**RESUELVE CONTROVERSIA PRESENTADA
POR LA COMPAÑÍA GENERAL DE
ELECTRICIDAD S.A. EN CONTRA DE CÍRCULO
INGENIERÍA SPA, EN RELACIÓN CON EL
PMGD LEPANTO.**

Figura 1. Regulación de tensión del alimentador Eyzaguirre; Demanda Mínima con PMGD Lepanto; sin Obras Adicionales. (fuente: Ingreso SEC N°240.191 de fecha 31 de octubre de 2023).

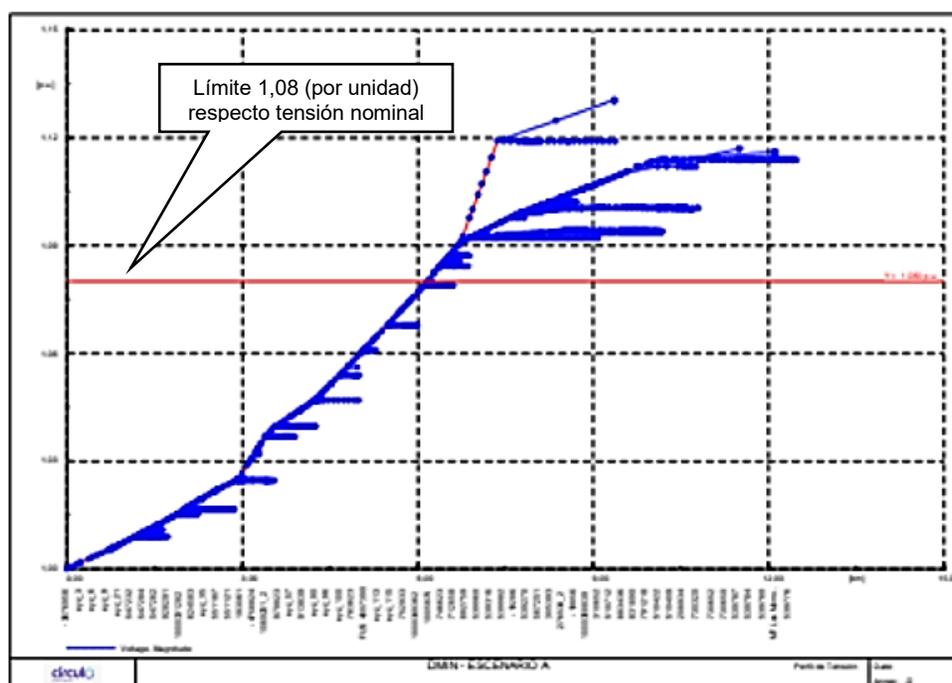
Dicho lo anterior, comprobando los resultados finales de los estudios de conexión del PMGD Lepanto, presentados por Círculo Ingeniería SpA en el Formulario N°13 en su segunda iteración, y en particular respecto a los estudios de flujo de potencia, ha sido posible constatar el siguiente gráfico de regulación de tensión del alimentador Eyzaguirre (S/E San Bernardo), para un caso de evaluación en demanda mínima, escenario a) del artículo 8° transitorio del Reglamento, sin considerar obras adicionales:

En este sentido, los resultados presentados en el estudio de flujo de potencia del PMGD Lepanto, constatan una perturbación en la regulación de tensión producto de la conexión del proyecto. Luego, considerando las Obras Adicionales propuestas por Círculo Ingeniería SpA, los resultados del perfil de tensión corresponden:

Figura 2. Regulación de tensión del alimentador Eyzaguirre; Demanda Mínima con PMGD Lepanto; con Obras Adicionales. (fuente: Ingreso SEC N°240.191 de fecha 31 de octubre de 2023).

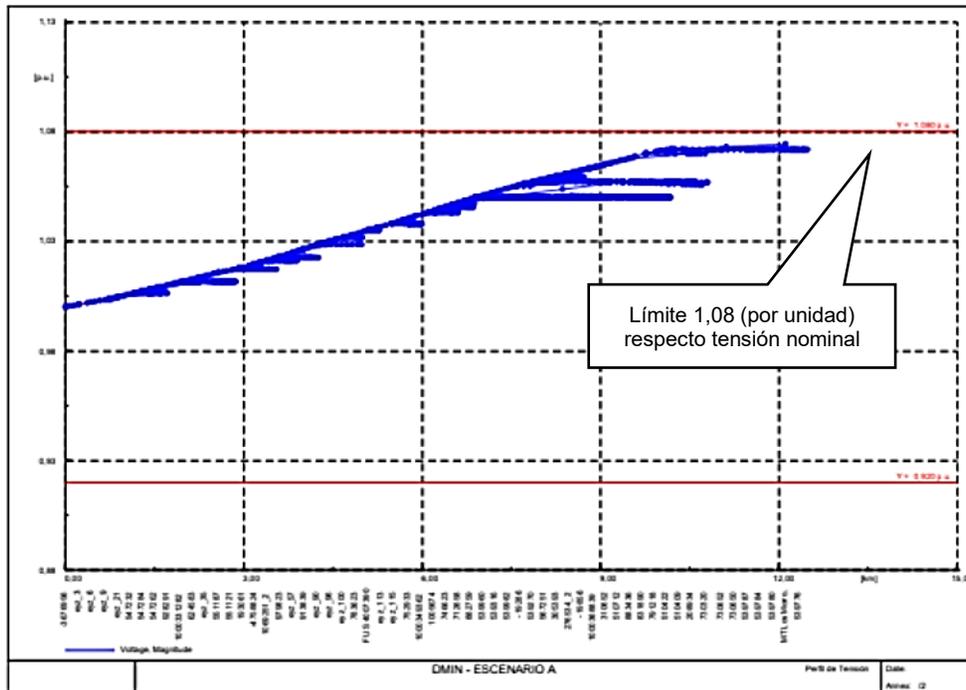
En este caso de evaluación, Círculo Ingeniería SpA señala que los resultados obtenidos luego de aplicar las Obras Adicionales propuestas cumplen con las exigencias de la normativa vigente, en particular con el artículo 243 del D.S. N°327 que exige una regulación de tensión en las redes de distribución dentro de una banda de 6% respecto al valor nominal de operación. Sin embargo, es importante aclarar que, de acuerdo con las disposiciones de la Norma Técnica de Calidad de Servicio para Sistema de Distribución, de 2019, vigente en aquel entonces, la comuna de San Bernardo, donde está emplazada la red de distribución Eyzaguirre (S/E San Bernardo), está clasificada como de densidad media, es decir que la banda de regulación de tensión corresponde a 6% y no a 8% como hace referencia en los resultados de los estudios de conexión del PMGD Lepanto.

Figura 6. Regulación de tensión del alimentador Eyzaguirre; Demanda Mínima con PMGD Lepanto; con Obras Adicionales. (fuente: Ingreso SEC N°240.191 de fecha 31 de octubre de 2023).

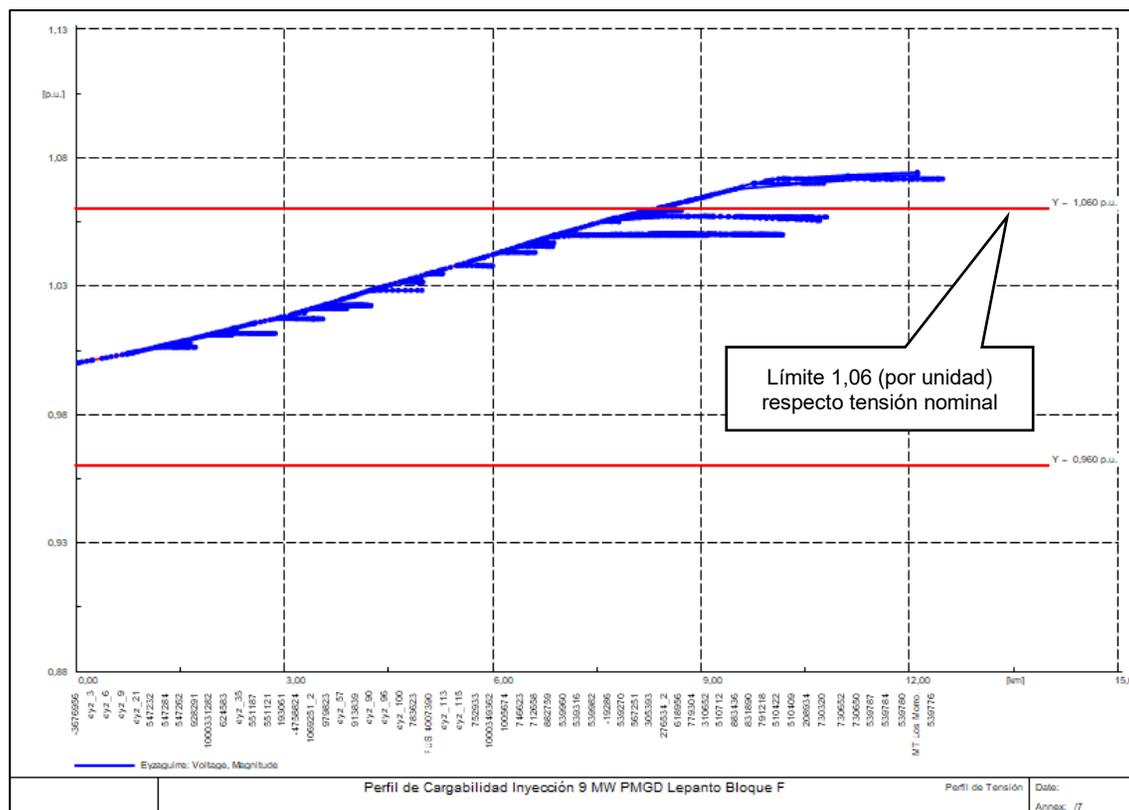
Ahora bien, aplicando los límites de la banda de regulación para una comuna de densidad de media tensión, en el modelo de las redes de distribución elaborados por Círculo Ingeniería SpA para evaluar el impacto de la conexión del PMGD Lepanto, considerando una inyección reducida de 4700 kW, es posible obtener lo siguiente:

Es así como, en virtud de lo anterior, a juicio de esta Superintendencia, la empresa Círculo Ingeniería SpA no ha logrado demostrar en sus estudios de conexión que las Obras Adicionales propuestas permitan la conexión segura del PMGD Lepanto, considerando en primera instancia que los resultados obtenidos evalúan de forma incorrecta la regulación de tensión del alimentador al aplicar una banda de regulación distinta a la densidad de la comuna que contiene la red de distribución Eyzaguirre (S/E San Bernardo).

2°. Que, sin perjuicio de lo anterior, **esta Superintendencia estima procedentes las observaciones emitidas por Compañía General de Electricidad S.A. en relación con desviaciones en la regulación de tensión del alimentador Eyzaguirre (S/E San Bernardo) producto de la conexión del PMGD Lepanto, como a la entrega de los antecedentes de las instalaciones propuestas, fichas técnicas entre otros**, de acuerdo con lo expuesto en el Título II. Considerando 9° de la presente Resolución.
